Mémoire en réponse à l'avis de la MRAe

Projet de parc éolien des
Essards

Commune de Martizay et Azay-le-Ferron

Le présent document vise à apporter les éléments de réponse aux remarques émises par la Mission Régionale d'Autorité Environnementale dans le cadre de l'avis n°2022-4188 en date du 2 juin 2023.

Illustration 2 : Extrait de l'expertise paysagère - recommandations pour l'implantation

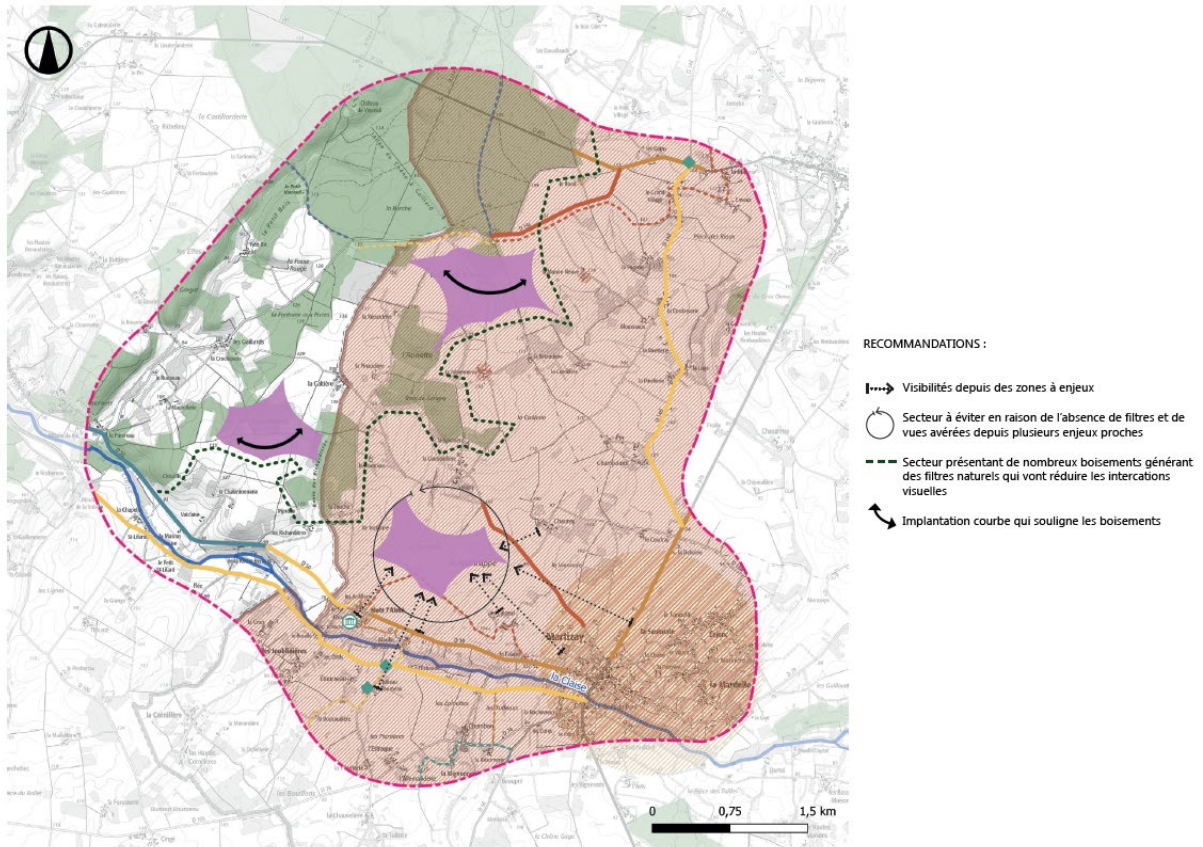
< À l'inverse, des covisibilités sont à prévoir, plus particulièrement avec le parc et le château d'Azay-le – Ferron et le prieuré de Notz l'Abbé. >

Dans l'expertise paysagère et patrimoniale réalisée par le bureau d'étude ATER Environnement, le sujet des covisibilités est principalement évoqué dans l'état initial lorsque trois zones d'implantation potentielles étaient considérées et que l'implantation définitive n'était pas connue.

En effet, la covisibilité potentielle avec le prieuré de Notz-l'Abbé est évoquée en page 149 dans l'état initial l'étude paysagère. Concernant le château d'Azay-le-Ferron, de nombreux éléments abordent le sujet dans l'étude paysagère. En particulier dans l'état initial (p.117) puis dans le focus (p.122-126) ainsi que les PDV n°4-18-19-20-43-44 et le dernier paragraphe de la conclusion (p.343).

Par rapport à ces enjeux identifiés dans l'état initial, des recommandations paysagères ont été définies par le bureau d'étude afin d'orienter le porteur de projet dans la définition de ses variantes d'implantation.

Ces recommandations ont conduit le porteur de projet à exclure une zone d'étude du projet, celle-ci étant jugée trop sensible sur le plan paysager du fait de sa proximité avec Notz l'Abbé et de son alignement avec le parc du château. L'implantation d'éoliennes dans cette zone d'étude aurait effectivement pu entraîner un risque de co-visibilité.

Illustration 6 : Carte de la localisation du projet éolien des Essards dans la cartographie de la DREAL

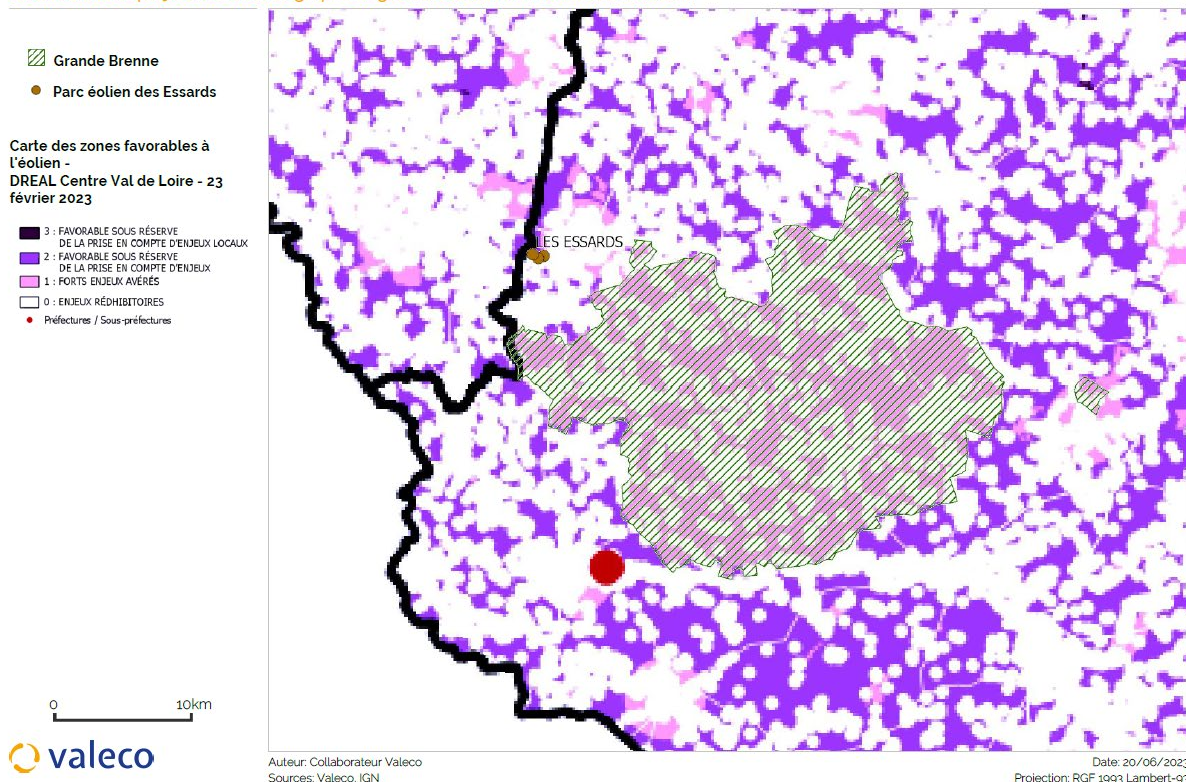
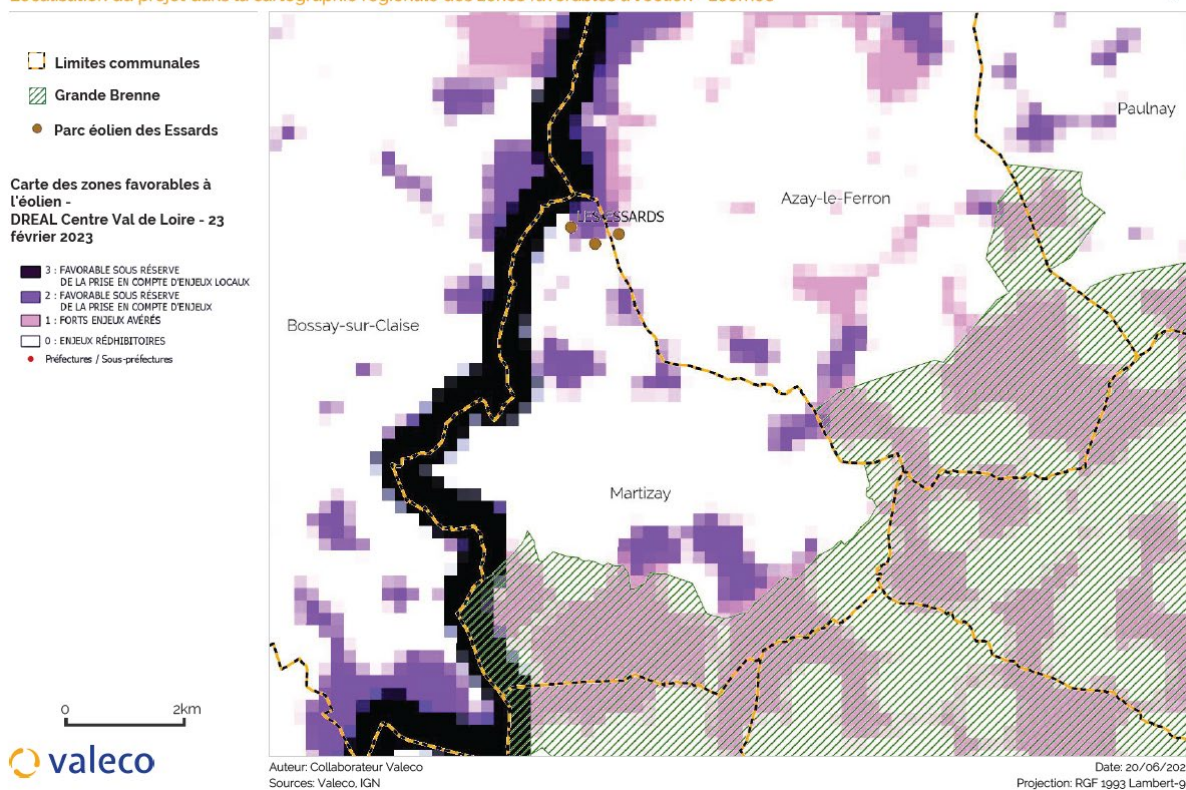
« Le projet se développe dans le parc naturel régional (PNR) de la Brenne qui est principalement animé par ses nombreux étangs artificiels dans un relief faiblement marqué. Sa charte de gestion, reconnue au niveau national, identifie la zone d'implantation du projet comme « peu propice » au développement éolien. »

Le projet éolien des Essards est situé dans un zonage « favorable sous réserve » de la cartographie proposée par la DREAL Centre-Val-de-Loire en application de l'Instruction du Gouvernement du 26 mai 2021 relative à la planification territoriale et l'instruction des projets éoliens :

Bien que réalisée à partir d'une échelle régionale, ce qui ne permet pas une analyse locale des enjeux, cette cartographie permet de contraster l'analyse simple des ZDE en considérant une analyse au cas par cas sur la base des expertises conduites sur les zones d'études.

Illustration 8 : Carte de localisation des zones humides dans la zone d'étude

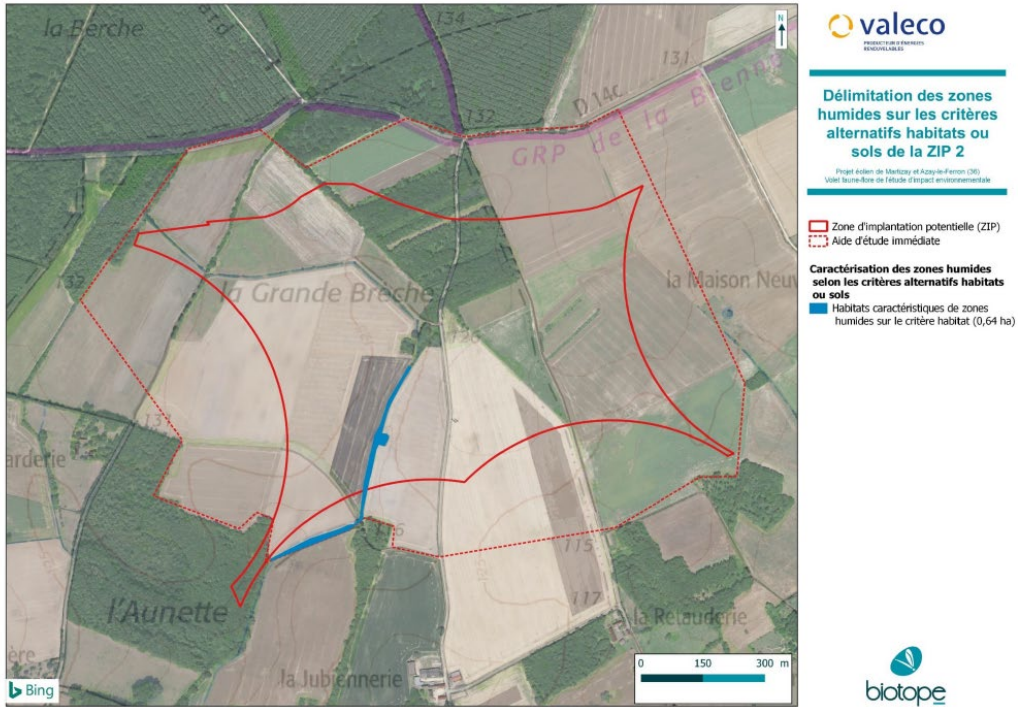
Une première remarque de la MRAe sur le sujet de la biodiversité concerne les zones humides : **« Le bureau d'étude conclut à la présence de zones humides sur 0,64 ha, sur la base du critère floristique uniquement ».**

Pour déterminer la présence de zones humides sur les zones d'études, 15 sondages pédologiques ont été effectués de façon à couvrir l'ensemble des cheminements et des zones d'implantation des éoliennes au sein de la ZIP 2, ces 15 sondages ont été classés comme non humides car ne présentant pas de trace d'hydromorphie dans les 50 premiers centimètres de sol.

Sur la base du critère floristique, 0.64 ha de la zone d'étude présente effectivement des caractéristiques de zone humide. Voici la localisation de cette zone :

Dès lors, le porteur de projet a porté une vigilance particulière à la localisation des aménagements du projet éolien de manière à éviter tout impact sur cette zone humide (mesure d'évitement n°3).
